Vår ref  
2021/7593-2

Dato  
22.07.2021

## Tilbakemelding - søknad om flytebrygge og pir - G/bnr. 326/79 - Alver kommune - Vestland fylke

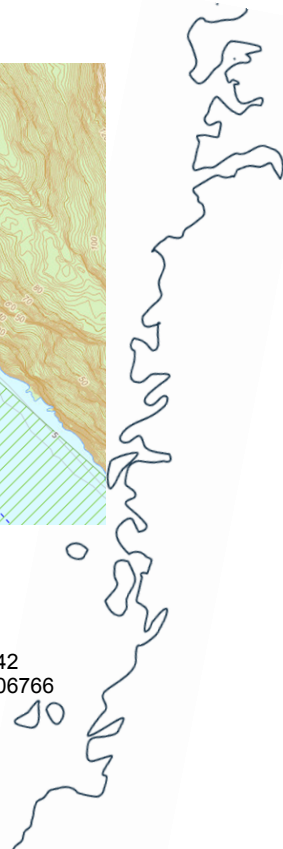
I Håøysundet ved g/bnr. 326/79 er sundet smalt og arealet som er satt av til bileden går i hele sundet sin bredde, og helt inn til land på det smaleste. Arealet til bileden vises med grønt skravert området i bildet:

Om flytebryggen og/eller piren kommer ut i arealet til billeden (grønt skravert område) er det Kystverket som har myndighet til å behandle din søknad etter havne- og farvannsloven.

Kystverket avventer videre behandling til vi får tilsendt tekninger med nøyaktige geografiske posisjoner på flytebryggens og pirens ytterpunkt ut mot sundet, samt Alver kommune sin uttalelse til tiltaket for forholdet til kommunale planer og interesser.
